Armadillo-400 シリーズ リビジョン情報

Version 1.4.0

2012/02/23

Armadillo-400 シリーズリビジョン情報

図 13.1 クロストークノイズ対策推奨回路

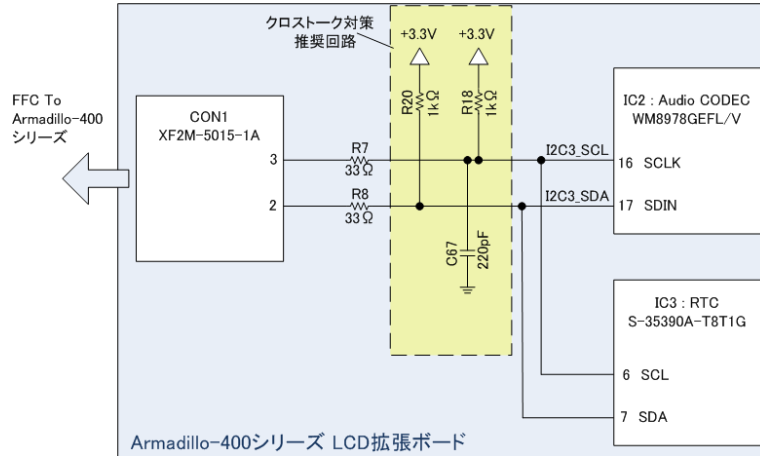
オーディオコーデックとリアルタイムクロックの同時使用時に、FFC(Flexible Flat Cable)のクロストークノイズが原因で I2C バスのアービトレーションロストが発生する可能性があります。この現象が発生した場合は、以降再起動を行うまで I2C バスを使用した通信を行うことができなくなります。

Armadillo-400 シリーズ LCD 拡張ボード 製品リビジョン A を参考に拡張ボードを設計する場合には、クロストークノイズの対応として次の対策を行うことを推奨します。

対象	内容
I2C3_SCL - +3.3V 間プルアップ抵抗(R18)	10kΩ を 1kΩ に変更
I2C3_SDA - +3.3V 間プルアップ抵抗(R20)	10kΩ を 1kΩ に変更
I2C3_SCL - GND 間	220pF のコンデンサを追加

製品リビジョン B にて修正済みです。

「13.3. A400-LCD-Erratum #1: I2C バスが使用不可能になる」の対策として、「13.3.3. 対応方法」の回路を追加しました。

図 13.2 ESD 対策推奨回路

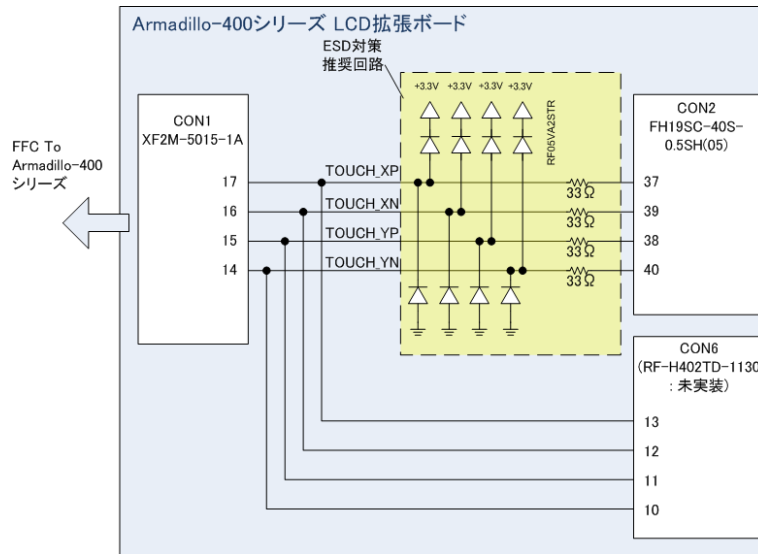
タッチスクリーン信号に入力保護回路が無いため、ESD(ElectroStatic Discharge)が印加された場合にタッチスクリーンの入力に使用している i.MX257 の AD 入力端子が故障する可能性があります。

Armadillo-400 シリーズ LCD 拡張ボード 製品リビジョン A を参考に拡張ボードを設計する場合には、ESD が印加された場合の対応として次の対策を行うことを推奨します。この対策により、タッチスクリーンの入力に使用している i.MX257 の AD 入力端子が故障する可能性を低減することができます。

対象	内容
<ul style="list-style-type: none"> TOUCH_XP - CON2(37 番ピン)間 TOUCH_XN - CON2(39 番ピン)間 TOUCH_YP - CON2(38 番ピン)間 TOUCH_YN - CON2(40 番ピン)間 	<ul style="list-style-type: none"> ダンピング抵抗(33Ω)を追加 外付け素子(ダイオード等)による入力保護回路を追加

製品リビジョン B にて修正済みです。

- ・「13.4.3. 対応方法」の回路を追加
- ・ CON6(汎用 LCD インターフェース)の位置を LCD の内側に移動^[1]
